A KMOP 2009.5.2.1/B torbágyi patakpart 1 éves garanciális bejárásáról

Előzetes hibalista

Az Everling Kft. által végzett zöldterület fejlesztési munkák

1 éves garanciális bejáráshoz

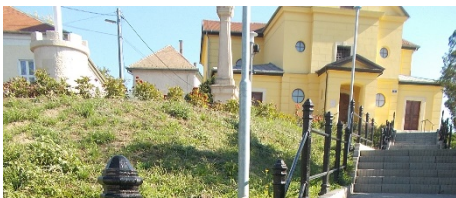
Lépcsőfok paliszád eleme kimozdult, burkolókő megsüllyedt
